Rapport d'analyse environnementale

**Projet de restauration des berges
le long de la rivière Ristigouche
dans la communauté de Listuguj**

Dossier 3211-02-199

Le 18 décembre 2002

Figure 2 : Coupes types de l'engrochement et du sentier, tirées de l'étude d'impact

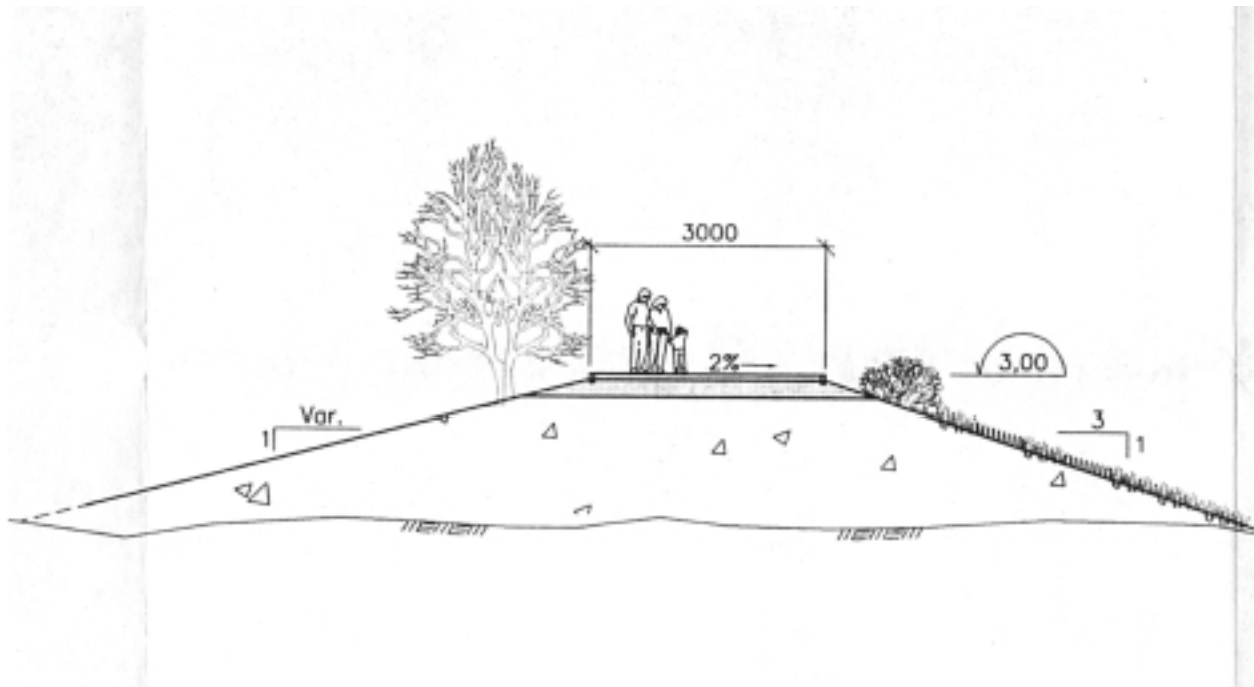
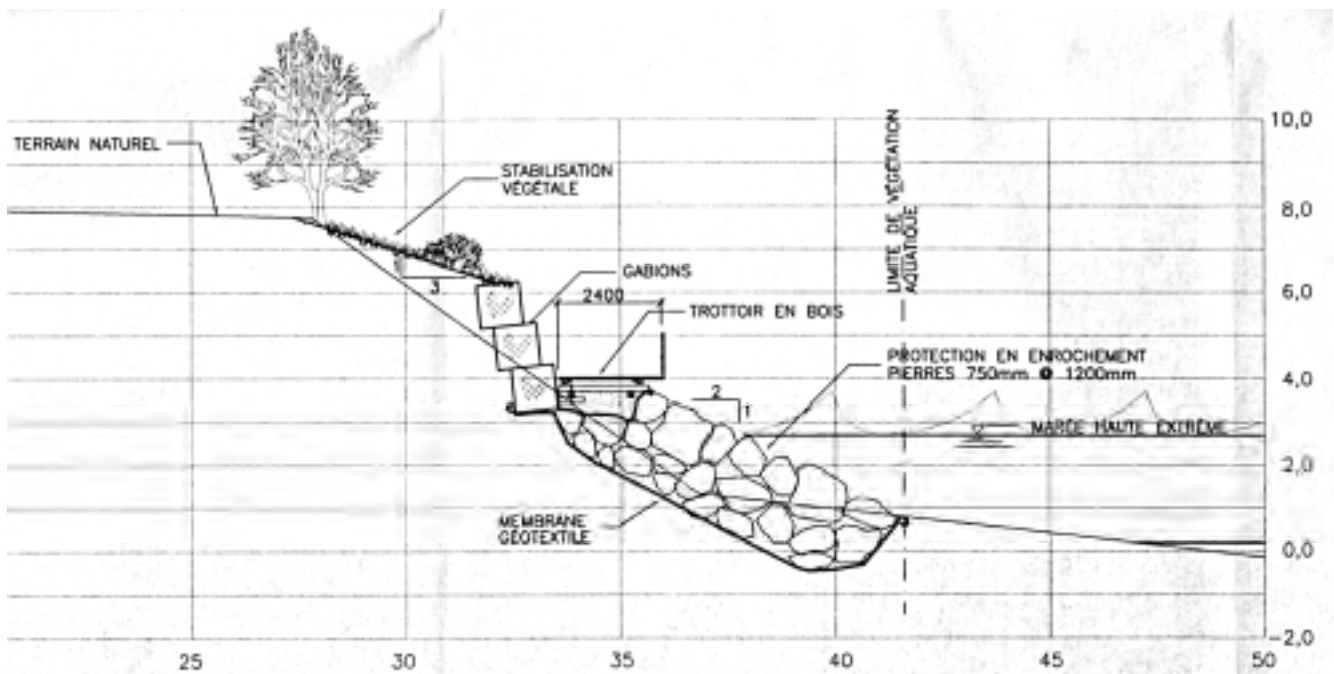
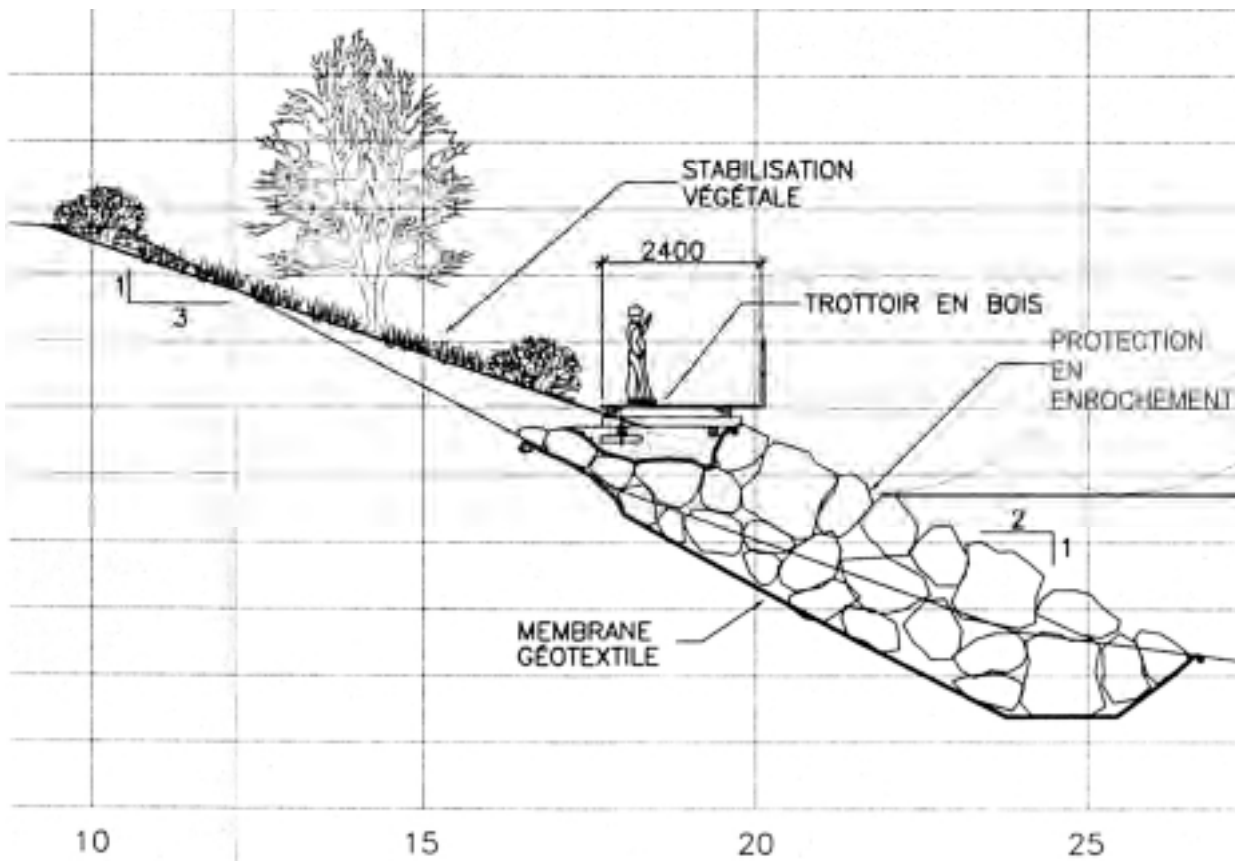
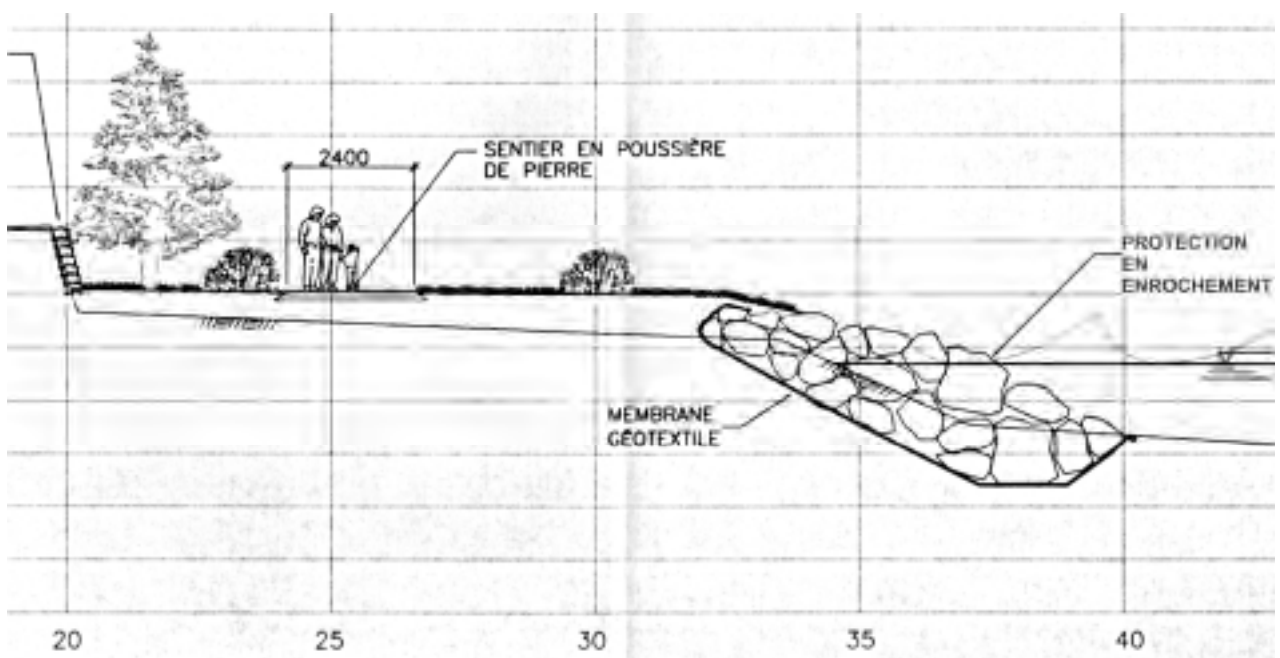
La hauteur du talus varie, le long de la zone des travaux, de 4 à 5 mètres à l'extrémité ouest du sentier de bois (chaînage 0+180) jusqu'à près de 8 mètres au chaînage 0+315. Quatre coupes types, tirées de l'étude d'impact, des différentes formes que prend le talus ou le sentier piétonnier à la suite des travaux vous sont présentées aux pages suivantes (voir Figure 2). Les travaux de nettoyage et de stabilisation entraîneront la perte de la végétation du haut du talus, lorsqu'elle est présente. Un couvert végétal d'une superficie estimée à 5 000 m² sera ainsi perdu lors des activités de nettoyage et de stabilisation du talus. Le remplacement de cette végétation par l'aménagement du haut du talus, entre le gabion (élévation maximale de 5,2 m) et le bord du talus, comprendra des espèces arbustives et arborescentes, y compris des espèces vivaces stabilisatrices adaptées à la nature et au taux d'humidité des sols.

Nous considérons que les propriétés riveraines situées du chaînage 0+150 au chaînage 0+250 et du chaînage 0+725 au chaînage 1+080 n'auront pas suffisamment d'intimité puisque la tête et même une partie du corps des promeneurs dépasseront du bord du talus. Ces zones comprennent plus de 15 résidences. Pour la zone comprise entre le chaînage 0+600 et le chaînage 0+725, il n'y a pas de propriété riveraine à cause de la présence rapprochée du chemin public au bord du talus. L'impact de cette perte d'intimité pour les riverains n'a pas été évalué par l'initiateur de projet, mais en utilisant la même méthode que celui-ci dans l'étude d'impact, l'importance de cet impact est considérée majeure.

Afin d'assurer l'intimité des propriétés, nous souhaitons que l'aménagement paysager prévu par l'initiateur de projet sera suffisamment dense à la base pour limiter la visibilité vers les propriétés riveraines. Cet aménagement paysager, dans le haut du talus, devra donc être agencé selon la topographie du terrain, les besoins d'intimité des riverains et à la satisfaction de ces derniers, de la même manière que la tour de télécommunication, les hangars, les poteaux de corde à linge et les drains seront remis en place après la réalisation des travaux de stabilisation.
